AMO POUR LE PROJET DE RECONSTRUCTION DU BARRAGE DE VILLENEUVE SAINT GERMAIN

Contrôle externe des études

Titre du document	AMO POUR LE PROJET DE RECONSTRUCTION DU BARRAGE DE VILLENEUVE SAINT GERMAIN Contrôle externe des études
Référence du document :	A01170-AMO VSG- Contrôle externe des études_indB_v0.docx
Indice :	B

Date émission	Indice	Observation	Dressé par	Vérifié et Validé par
13/04/2023	A	Première émission	LBA/KOU/SPA/LBI	JVA
22/06/2023	B	Reprise suite remarques VNF	LBA/KOU/SPA/LBI	JVA

Figure 1 : Fonctionnement de principe des BGE-coupes longitudinales [BRLi]

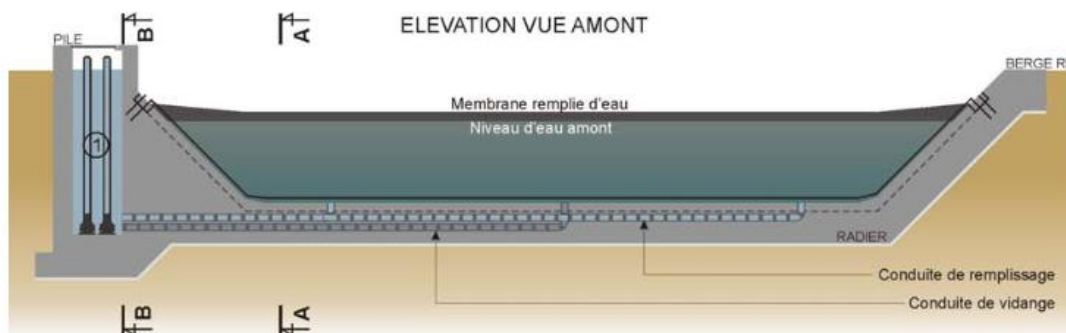
L'étude préliminaire aborde bien les mécanismes possiblement envisageables pour une solution clapet. En revanche, les organes de manœuvre pour la solution BGE n'ont pas été abordés. Or, pour assurer son fonctionnement la solution BGE prévoit des interactions entre les conduites et les sas du local technique notamment qui peuvent impacter la conception de l'ensemble.

Ainsi, l'analyse fonctionnelle pour les BGE reste à approfondir : faisabilité du local technique, impact potentiel sur la cote de fond du radier du barrage et de la passe-à-poisson, etc... Une approche sera faite dans le cadre de la note sur le local technique de la mission M2.

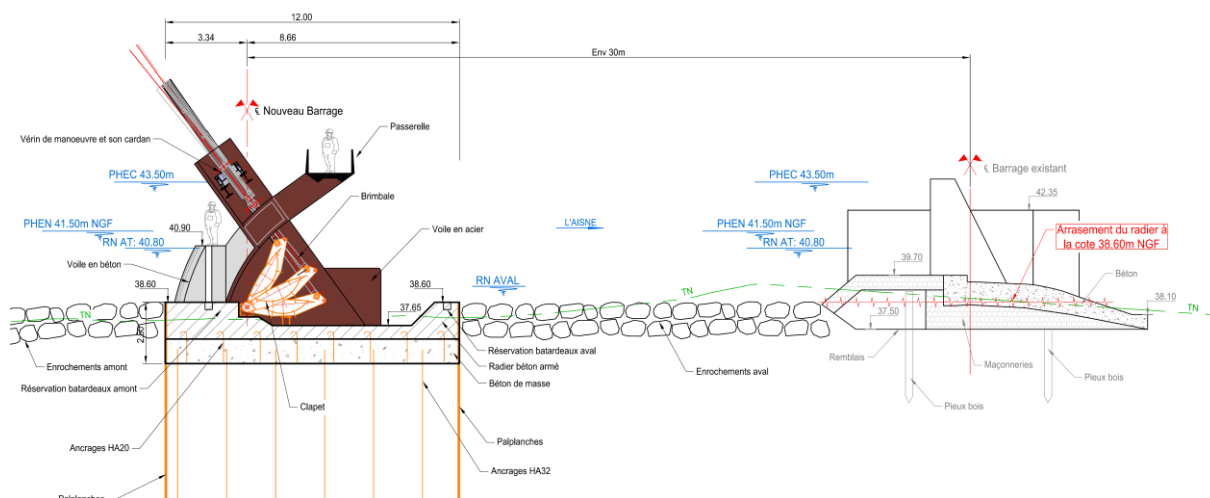
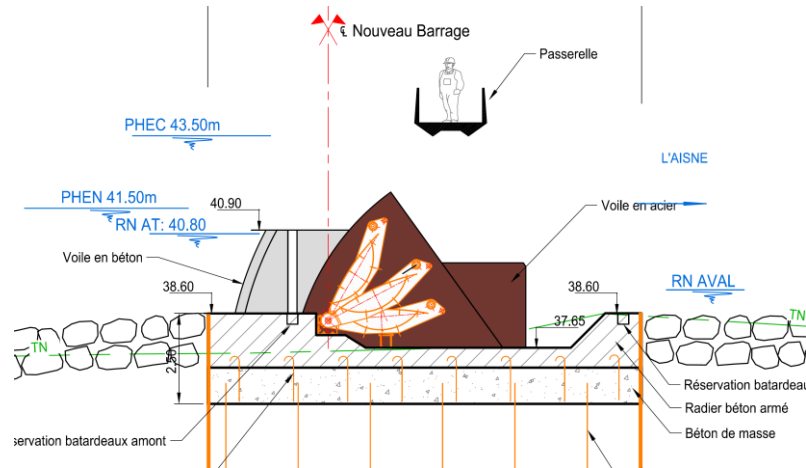
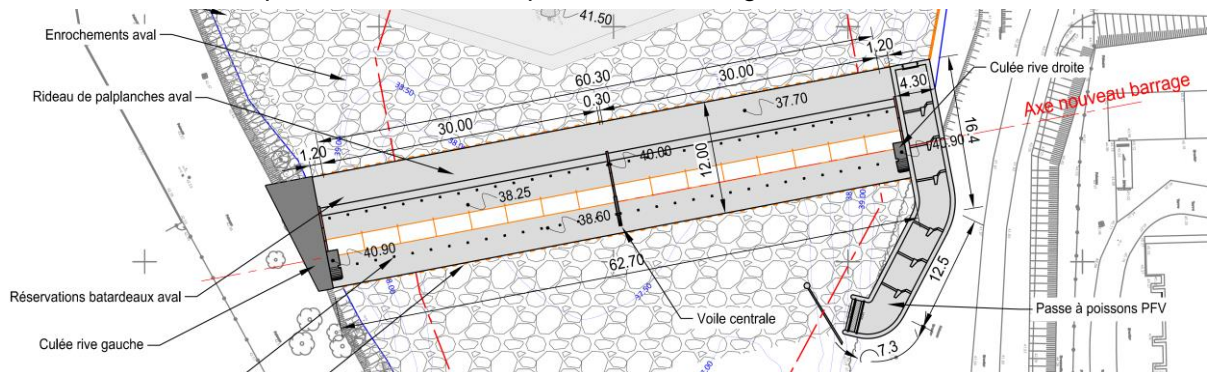
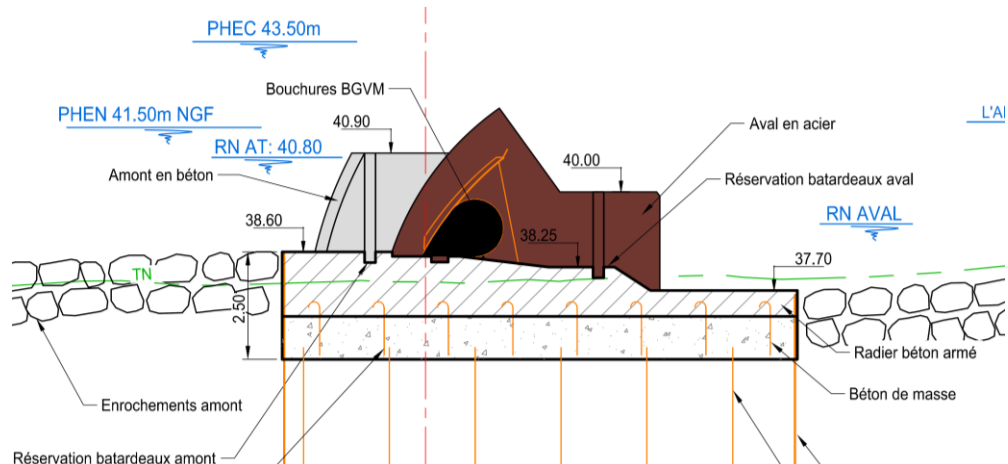
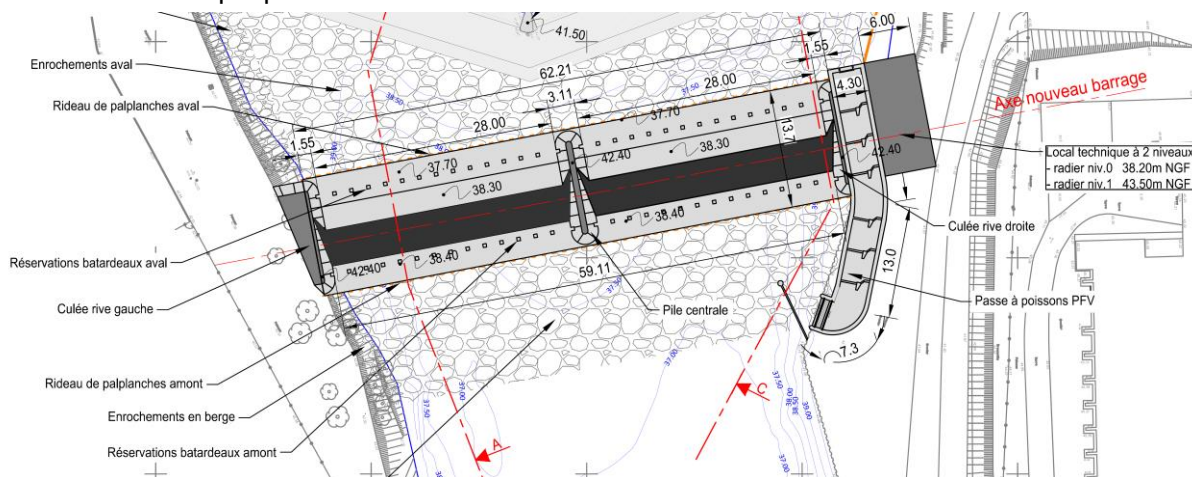
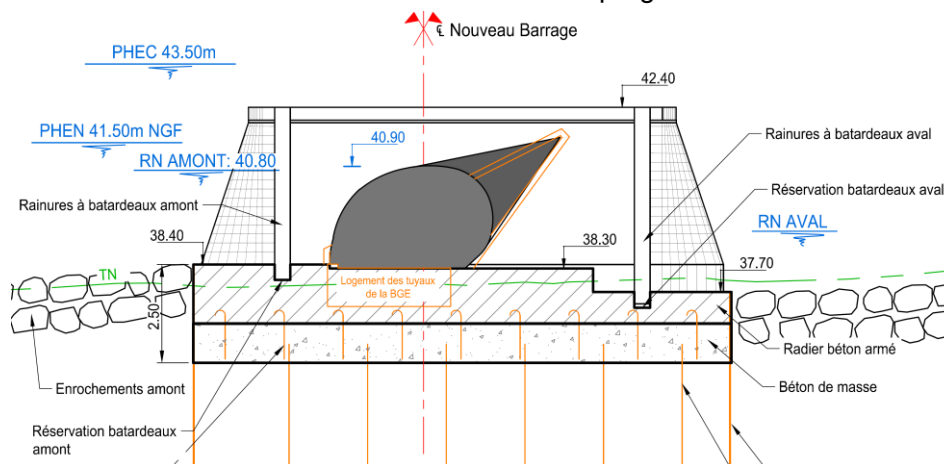
Les principes constructifs avancés dans le cadre de l'étude préliminaire sont cohérents et répondent bien aux enjeux demandés :

- enjeux de stabilité structurelle : épaisseur du radier et système de clouage par palplanches pour reprendre les sous-pressions pour les phases de mise à sec ;
- enjeux de maintenance avec la définition d'une largeur circulaire à l'amont et à l'aval ;
- enjeux géotechnique avec la recherche d'un substratum pour y ancrer les parafouilles et éviter les circulations d'eau sous le radier.

Sur la base de ces principes de conception, la géométrie du barrage devra être affinée suite à la production des notes de calculs et des plans lors des phases ultérieures de maîtrise d'œuvre.

Figure 6 : Extrait du plan topographique et bathymétrique à l'aval – GEOFIT EXPERT (2022)

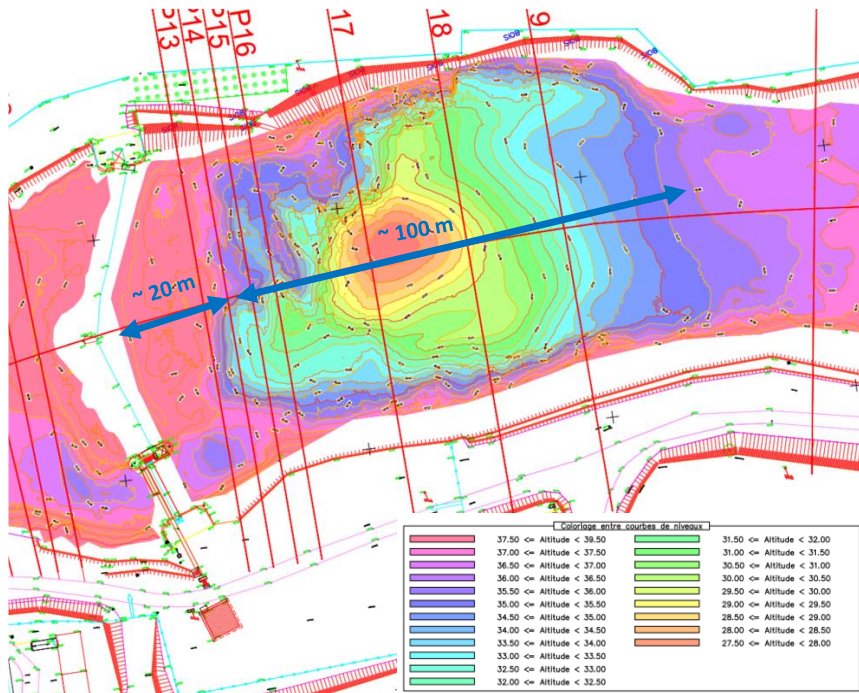
Sur le plan bathymétrique ci-dessous réalisé en 2022 on peut voir que la fosse à l'aval commence à environ 20m du barrage puis s'étend sur une centaine de mètres. A 20m à l'aval, le niveau du lit est à environ 35mNGF et le niveau minimal de la fosse est au niveau 27,5 m NGF.

Au-delà de 20m à l'aval il est difficile de fonder le radier du nouveau barrage compte tenu de la profondeur (arase inférieure à l'aval du nouveau radier à environ 36mNGF), à moins d'envisager une implantation à plus de 150m à l'aval qui serait alors rendue complexe par les accès.

Figure 7 : Extrait du plan topographique et bathymétrique à l'amont – GEOFIT EXPERT (2022)

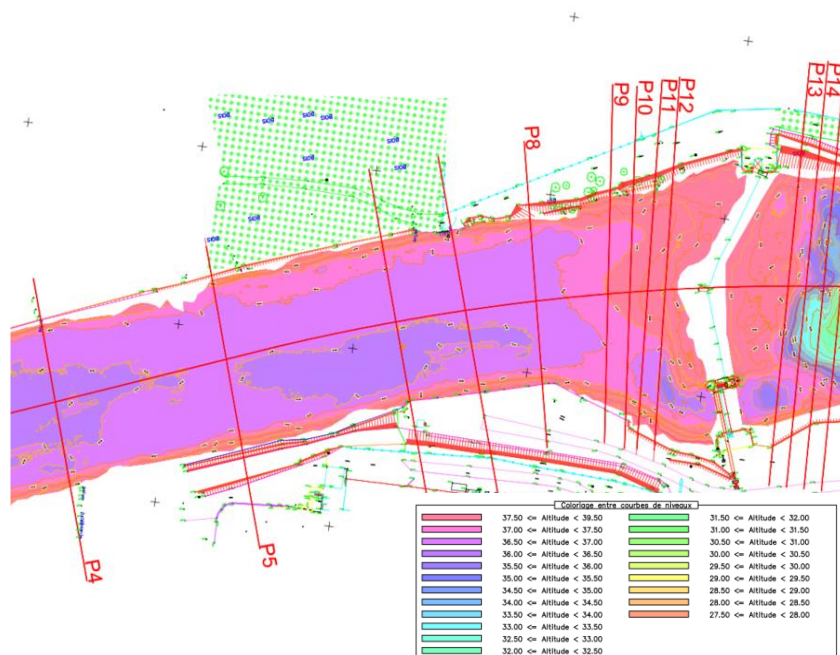
A l'amont, le fond du lit se situe entre les niveaux 37mNGF et 39mNGF jusqu'à 40m, et environ au niveau 36,5mNGF au-delà.

On constate qu'il est donc en effet plus pertinent d'implanter le nouveau barrage à l'amont de l'existant du point de vue de la bathymétrie.

A partir de 50m à l'amont du barrage, le rétrécissement du lit conduit à une largeur disponible de 40m, insuffisante pour implanter un barrage de 56 à 60m de long. De plus, l'absence de disponibilité foncière de VNF en rive gauche amènerait à des difficultés supplémentaires pour la période des travaux et l'accès en phase définitive. Il semble donc pertinent de construire le nouveau barrage à 25 m à l'amont comme préconisé par Artélia. Une adaptation de la berge rive droite accueillant la passe à poissons pourrait être envisagée afin de reprofiler la berge et redonner de la section hydraulique dans cette zone de rétrécissement, selon les résultats des études hydrauliques de conception à envisager en 2D, voire en 3D.

Figure 9 : Exemples de configurations repliées pour optimiser le positionnement de l'entrée piscicole et de la prise d'eau de la passe à poissons

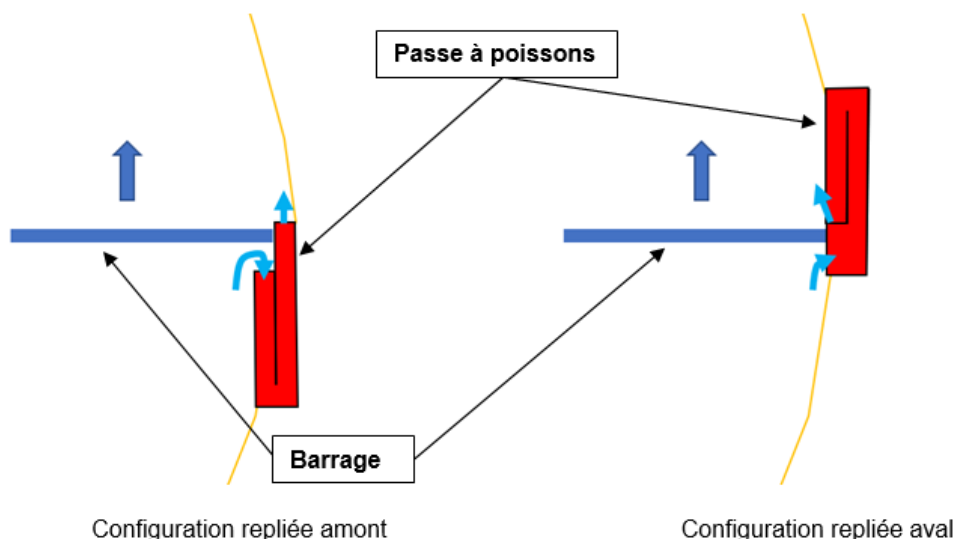
Si le positionnement de l'entrée piscicole s'avère logique, le développement linéaire amont de l'ouvrage conduit à un positionnement de la prise d'eau de la passe à poissons relativement éloigné du barrage pouvant compliquer l'entretien de celle-ci. En effet, en basses eaux l'aspiration potentielle des flottants par les bouchures mobiles du barrage sera peu ou pas efficace du fait de l'éloignement pouvant conduire à une accumulation plus importante de flottants au niveau de la prise d'eau et donc nécessitant un entretien plus fréquent.

Pour cela une configuration repliée en lacet soit en amont du barrage soit en aval apparaît plus appropriée pour positionner la prise d'eau à proximité des bouchures mobiles du barrage tout en conservant l'entrée piscicole en aval immédiat du barrage.

Figure 10 : Exemple de configuration repliée avec échancrure de débit d'attrait

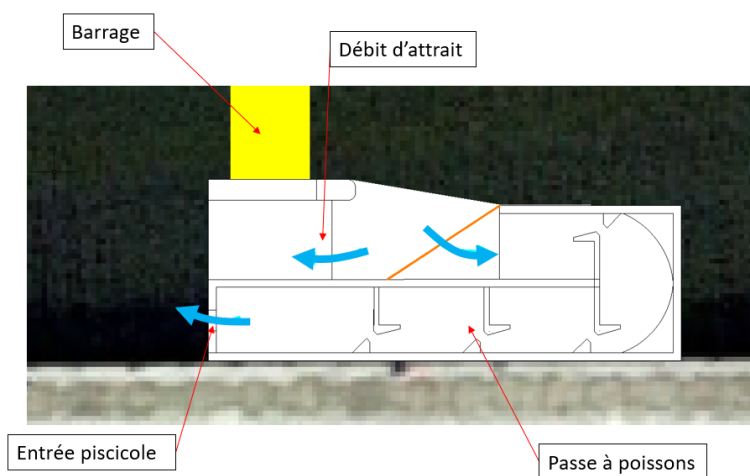
L'étude préliminaire ne prévoit de débit d'attrait complémentaire pour la passe à poissons. Etant donné l'ampleur du débit réservé (minimum 1/10 du module soit 5.8 m³/s), il paraît envisageable de prévoir en parallèle de la passe à poissons une échancrure permettant de restituer à côté de l'entrée piscicole un débit d'attrait complémentaire venant renforcer l'attractivité de la passe à poissons tout en assurant un courant régulier devant la prise d'eau pour en limiter l'embaclement.

La configuration de l'ouvrage piscicole peut donc être optimisée pour en limiter les contraintes d'entretien tout en améliorant son attractivité.

Figure 11 : Typologie de l'écoulement dans les bassins (à gauche : type 1, à droite : type 2)

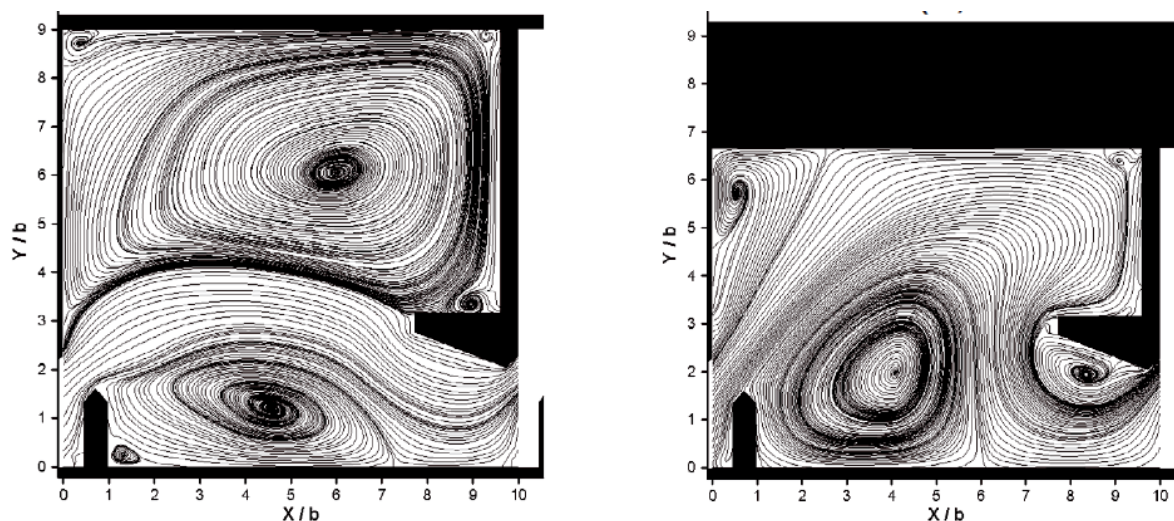
Les chutes proposées entre bassin sont de 0.22 m ce qui, pour certaines espèces cibles, est supérieur à la valeur maximale recommandée par le guide ICE (ONEMA – 2014). La chute maximale recommandée pour le Chabot et la Lamproie de Planer est de 0.2 m.

La pente de l'ouvrage et le ratio entre la largeur du bassin et la largeur de la fente (ratio $B/b = 7.3$) conduit à une typologie d'écoulement dans l'ouvrage de type intermédiaire entre les types 1 et 2, constituant un compromis entre « confort » de passage et limitation des courants de recirculation préjudiciables circulant en banc.

La hauteur des chutes entre bassins doit être adaptée à l'ensemble des espèces cibles, de même que le fond des fentes verticales, doivent être optimisés au passage des espèces benthiques.

Figure 12 : Exemple de configuration repliée avec échancrure de débit d'attrait

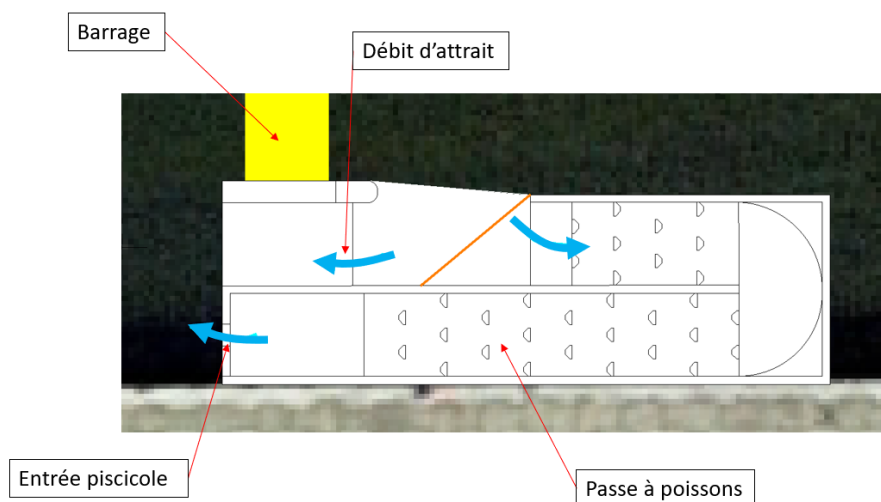
A l'image de la passe à bassins successifs (cf.3), la configuration de la passe à macro-rugosité peut être optimisée pour limiter les contraintes d'entretien tout en améliorant son attractivité.
